原子力災害時における避難退域時検査及び簡易除染マニュアル(案)に対する意見募集の結果及び制定

令和 4 年 9 月 28 日
原子力規制庁

原子力災害時における避難退域時検査及び簡易除染マニュアル案についての提出意見及び考え方（案）

図1 避難退域時検査及び簡易除染の手順

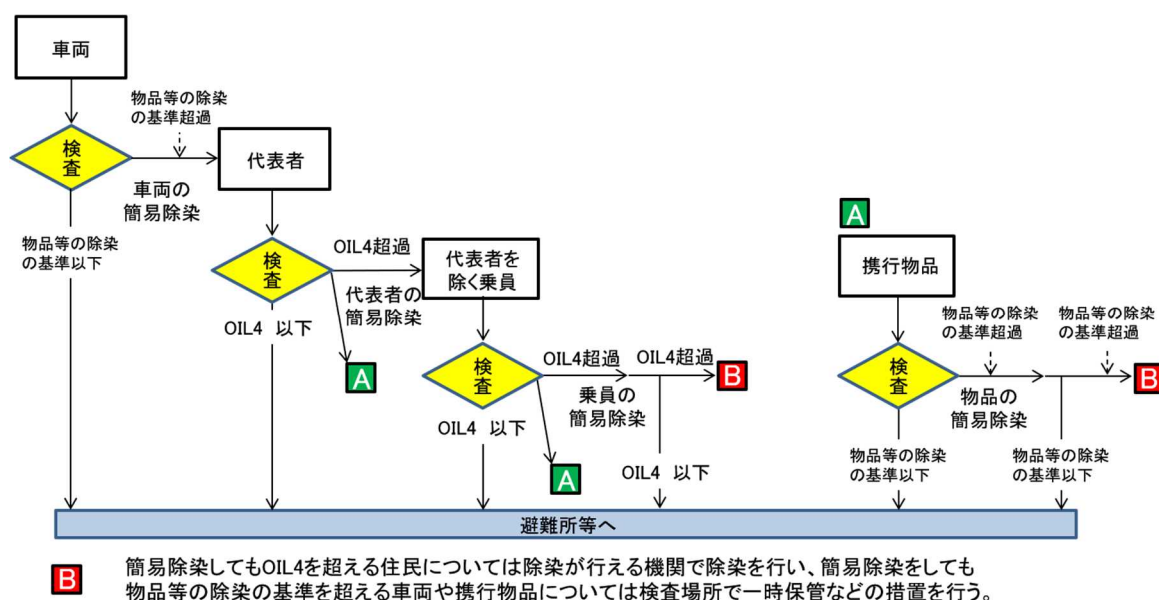
No.	提出意見	考え方
解説編		
1	<p>P.7 図1 避難退域時検査及び簡易除染の手順</p> <ul style="list-style-type: none"> UPZ の外から汚染地域に入域したバス等に関する図1のようなフローも追記すべきではないか。文章だけでは分かりにくい。 	<p>(UPZ外から入域した車両の扱いについて)</p> <p>UPZ外から入域したバス等の車両については、それら車両が除染の基準を超えない場合であっても、乗員の代表者(避難行動が同様の行動をとった集団のうちの1名)に対して避難退域時検査を行うこととしており、図1にある代表者以降の避難退域時検査及び簡易除染の手順と同一となることから、図示せずとも十分であると考えます。</p>
2	<p>P.8 表1 除染を講ずるための基準</p> <ul style="list-style-type: none"> 「物品等の除染の基準」はOIL4とは異なり、1か月後であっても40,000cpmから13,000cpmに引き下げないのはなぜなのか解説が必要ではないか。OIL4と異なる理由が理解しにくい。 	<p>(1か月後の物品等の除染の基準について)</p> <p>原子力災害対策指針における1か月後の物品等の除染の基準のあり方については、当該物品等による汚染の拡大防止の観点から今後の検討課題とします。</p>
3	<p>4) <該当箇所> 8頁 表1</p> <p><内容></p> <ul style="list-style-type: none"> OIL4には、1か月後の基準値がありますが、物品等の除染の基準には、1か月後の基準値がないのは何故ですか。基準を作成する必要はないのですか。 	
4	<p>P.8 下から9行目</p> <ul style="list-style-type: none"> 「スクリーニング結果の人数分布を踏まえれば、スクリーニングレベルを100,000cpm以下としても、簡易除染の実施は可能であったと考えられる」とあるが、人数分布に関する出典を明らかにすべきではないか。 	<p>(除染の基準の出典について)</p> <p>東京電力福島第一原子力発電所事故の対応においては、汚染のスクリーニングレベルが10万cpmに引き上げられました。様々な汚染スクリーニングデータの中で比較的人数の多いデータでは、スクリーニングを実施した192,933人中10万cpmを超えた人数は102人で、13,000～10万cpmの範囲の人数は894人でした。OIL4を超えた汚染が観測された場合には簡易除染を行われることとなりますが、できる限り多くの住民等に対して実施されることが望ましいことから、これらのスクリーニング結果の人数分布を踏まえれば、スクリーニングレベル</p>

41	3) <該当箇所> 7頁 図1 <内容> 図1の中に検査の横に、OIL4超過、OIL4超過と二つの矢印があるが、これは、簡易除染は2回までを表現しているのですか。仮に2回を表すならば、OIL4超過の矢印の間に「再検査」と表示すべきと考えます。(※車両や代表者の検査と整合を図り、矢	(検査及び簡易除染の手順について) 図1に示しているのは、「代表者」の「検査」の結果、「OIL4超過」の場合には、「代表者を除く乗員」に対して「検査」を行い、その結果「OIL4超過」の場合には、「乗員の簡易除染」を行う手順を示しています。そして「乗員の簡易除染」を行ってもなお「OIL4超過」の場合には「B」(拠点

<p>印を一つにすることも考えられる)・また、仮に2回の検査を表すならば、図1の下にあるBの説明は、「2回簡易除染してもOIL4を超える住民等については～、2回簡易除染しても～」と表現すべきと考えます。</p>	<p>病院等での処置)に進む手順を示しています。これは、簡易除染の行う回数を示すものではありません。したがって、当初案のとおりとします。</p>
42	<p>5) <該当箇所> 9頁 上から13行目 <内容> ・「～国の委託事業による専門の研究機関の調査研究の結果～」とあるが、そのデータが分かるよう報告書の正式名称を注釈として記載すべきと考えます。(本マニュアル(案)の20頁の脚注5参照)</p>	<p>(出典の名称及び公開について) 御指摘を踏まえ、注釈として報告書の名称(令和2年度内閣府原子力防災研究事業「その他放射線防護対策に係る調査研究の実施及び施策への反映のための知見の整理」第二分冊(その2)令和3年3月 国立研究開発法人日本原子力研究開発機構)を追記します。</p>
43	<p>◎P9の簡易除染の方法 令和2年度内閣府原子力防災研究事業について 重要な問題であり、差異がないということに、疑義があります。是非とも検証したいと考えます。国の事業でありますから、多くの人が検証できるように、簡単にアクセスできるように公開してください。</p>	<p>また、当該報告書については、国立国会図書館に収蔵していますので、国立国会図書館において閲覧が可能です。</p>
44	<p>(2) P. 9 (7. 簡易除染の方法) 『国の委託事業による専門の研究機関の調査研究の結果(令和2年度内閣府原子力防災研究事業)により、車両の簡易除染について流水による除染と拭き取りによる除染がその効果に置いて有意な差異が認められないことが示されたことから、排水処理作業等の合理化の観点も考慮して拭き取りを基本とする』 とありますが、こちらの委託研究の内容・結果は公開されていません。行われた検討内容が非公開では、当該委託事業の結果から導かれた車両の流水除染を拭き取り除染に置き換えられるという結論が妥当なものか、検証が不可能です。今回のマニュアル改正の技術的根拠の部分なので、改正の正当性を示すため、この研究の報告書は公開すべきだと考えます。</p>

図2 避難退域時検査及び簡易除染の場所と要員の配置例

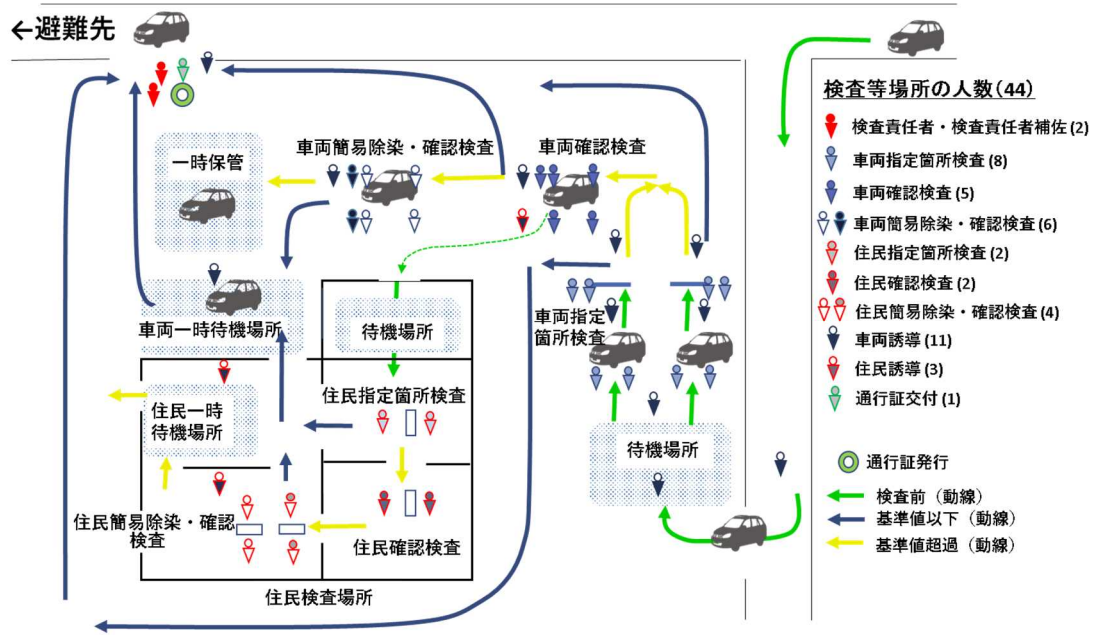
用意し、着用を義務付けてください。住民保護をする職員自身が二次被ばくにより健康を害したのでは、その後の行政事務にも大きな支障が出ます。	
28	8) <該当箇所> 14頁 下から2行目 <内容> ・「(1) 要員の構成と役割」の箇所に、旧マニュアル7頁にある「図2 検査及び簡易除染の体制」のような全体の体制図を追加すべきと考えます。	(要員の構成と役割について) 体制図は追加しませんが、本マニュアル案P.15に記述の通り、避難退域時検査及び簡易除染の効率化を図り、検査対象となる車両、住民等の不要な汚染を避けるため、車両や住民等の移動が円滑になるように柔軟に運用するようにします。
29	9) <該当箇所> 17頁 表4の「本部、設営資機材」の欄 <内容> ・この欄の「綿手袋、ゴム手袋～(各270名分)」とあるが、15頁の下から4行目に、「1会場132名である」と記載されています。要員用飲料や保存食も270名を基準としていますが、関連を明確にしていきたい。	(資機材の数量について) 要員に係る資機材の数量については、1日あたりの標準的な要員数である1会場132名の約2倍(2日分相当)の270名分(余分を含む)として示しています。
30	・18頁、第一欄6行目 欄名が「住民検査」となっているが、その第三欄には簡易除染に用いる資機材も含まれているため、「住民検査・住民簡易除染」とするのが適切ではないか。	(資機材について) 御指摘を踏まえ、「住民指定箇所検査・住民確認検査・住民簡易除染・確認検査」に修正します。
31	10) <該当箇所> 19頁 表4の注釈(*2) <内容> ・*2には「個人線量計の必要数は32台+予備」で、表4に「35名分」とあるが、15頁の下から4行目に、「1会場132名である」と記載されています。個人線量計は15頁の表2にある「班区分、要員」欄のどの要員がどのように使用するか明確にしていきたい。 ・また、表4にある「表面汚染検査用測定器(15台)」についても、どの要員が使用するか明確にしていきたい。	(資機材について) 個人被ばく線量計は、車両や住民等に接近する要員が装着します。そのため、車両指定箇所検査班(8名)、車両確認検査班(5名)、車両簡易除染・確認検査班(6名)、住民指定箇所検査班(2名)、住民確認検査班(2名)、住民簡易除染・確認検査班(4名)と、車両・住民誘導班のうち汚染の可能性のある車両や住民等を誘導する要員(5名)が装着するとして、32名分と予備3名分の合計35名分を1会場分としています。 表面汚染検査用測定器は、車両指定箇所検査班のうちワイパー部分を測定する要員(4名)、車両確認検査班(4名)、車両簡易除染・確認検査班のうち確認検査を行う要員(2名)、住民指定箇所検査班(1名)、住民確認検査班(1名)、住民簡易除染・確認検査班のうち確認検査を行
